大間原子力発電所審査資料	
資料番号	OM1-CA186-R00
提出年月日	2023年2月13日

大間原子力発電所の内陸地殻内地震に係る解析データの入力ミスについて
(直接原因と点検計画)

2023年2月13日
電源開発株式会社

ハイブリッド合成法と統計的グリーン関数法による地震動評価の比較
F-14断層による地震 短周期レベルの不確かさケースの応答スペクトル

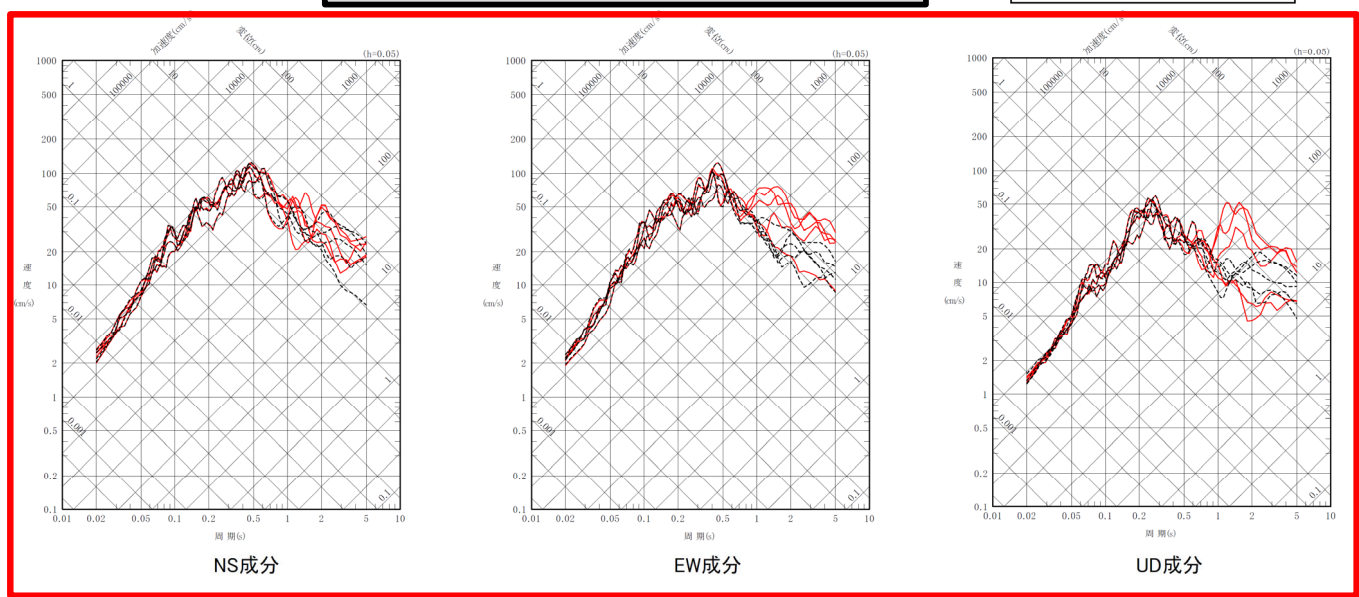
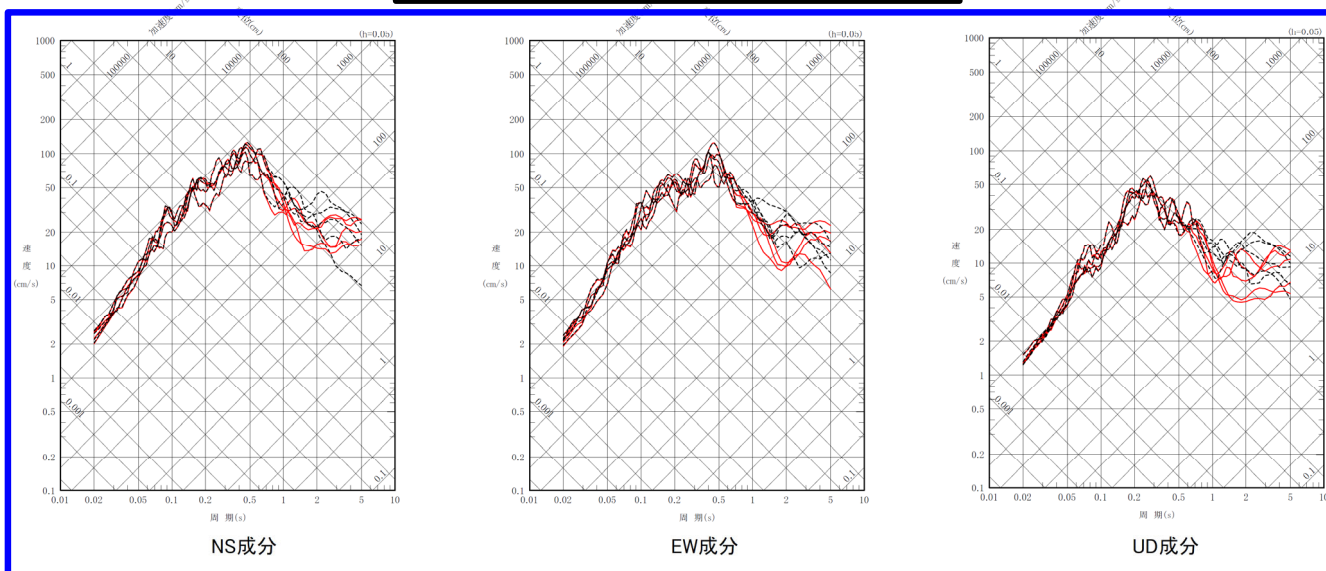
- 断層モデルを用いた手法(統計的グリーン関数法と理論的手法のハイブリッド合成法)による地震動評価のうち理論的手法の解析において、断層上端深さの入力値を3000mと入力すべきところを3mと入力したため、断層全体を浅く設定して解析を行った。
- 入力ミスによる地震動評価への影響は、巻末の(参考)のP.17, P.18に示す。

・ 訂正が必要となる地震動評価として、直近の第1073回審査会合(2022年9月16日)のF-14断層による地震の短周期レベルの不確かさケースのハイブリッド合成法と統計的グリーン関数法による地震動評価の比較の図を示す。

: 訂正が必要となる箇所(ハイブリッド合成法のみ)

- 入力値を訂正した試計算結果として、直近の第1073回審査会合(2022年9月16日)のF-14断層による地震の短周期レベルの不確かさケースのハイブリッド合成法と統計的グリーン関数法による地震動評価の比較の図を示す。

: 試計算※結果(ハイブリッド合成法)

- 審査会合資料との比較のため、接続周期を前ページと同じく1秒としたハイブリッド合成法による地震動評価結果を示す。
- 最終的な正しい資料は、以下を検討の上、改めて提示する予定。
 - ハイブリッド合成法の適用要否
 - 接続周期の設定
